CONCLUSIONS ET AVIS

SUITE A L'ENQUETE PUBLIQUE RELATIVE A LA
DEMANDE D'AUTORISATION ENVIRONNEMENTALE,
PRESENTEE PAR LA MAIRIE DE NOYAL SUR VILAINE
(ILLE ET VILAINE) EN VUE DU PROJET D'EXTENSION DE
LA STATION D'EPURATION DES EAUX USEES DE LA
COMMUNE

Commune de Noyal sur Vilaine

Le Dréan-Quénech'hdu Sophie
COMMISSAIRE ENQUETEUR

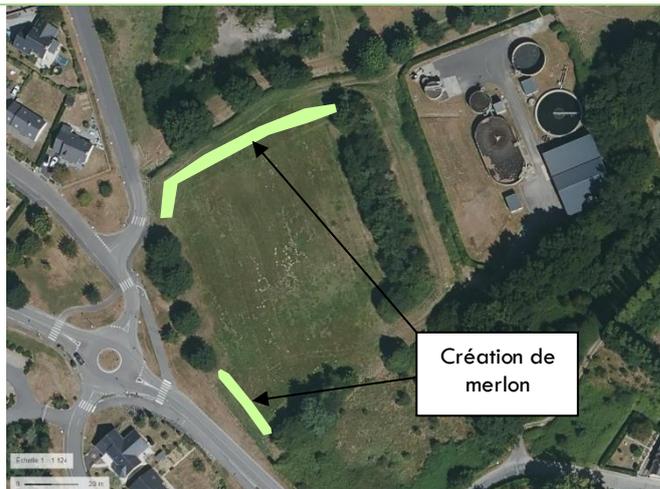
- 2) Quelles sont les possibilités d'aménagement de la parcelle à l'ouest de la station (propriété, zonage, souhait de la commune ...) ?
- 3) Quelles sont les mesures de suivi et de contrôles prévues pour évaluer l'efficacité des mesures compensatoires et des mesures de protection des riverains ?

<p>2) Quelles sont les possibilités d'aménagement de la parcelle à l'ouest de la station (propriété, zonage, souhait de la commune ...)?</p>	<p>La parcelle 2381 à l'Ouest de la station d'épuration actuelle et concernée par l'extension appartient à la commune de Noyal-sur-Vilaine. Cette zone est classée en zone Nep au PLU de la commune. La zone Nep correspond aux espaces réservés aux équipements collectifs.</p> <p>La zone humide sera conservée. Des merlons seront créés en dehors de la zone humide, au Nord de la parcelle et au Sud de la parcelle 2381.</p>

La commune souhaite valoriser le projet de la station d'épuration et la conservation de la zone humide en y apportant un aspect avec l'aménagement d'un chemin de promenade et des panneaux pédagogiques à proximité du site.

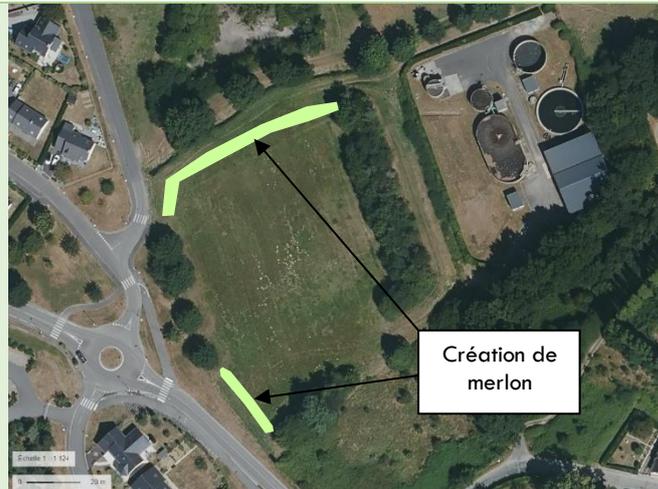
proposées dans le dossier sont des « mesurettes » et demande pourquoi la municipalité détruit un verger pour créer des constructions, utilise des terrains agricoles pour faire 400 logements et ne veut pas mettre un merlon en zone humide. L'impact environnemental varie-t-il en fonction des projets ?

Les bassins de la station d'épuration de Châteaubourg ne sont pas couverts :

La station d'épuration de Vence est une station membranaire, ce qui n'est pas le cas de la station d'épuration de Noyal-sur-Vilaine.
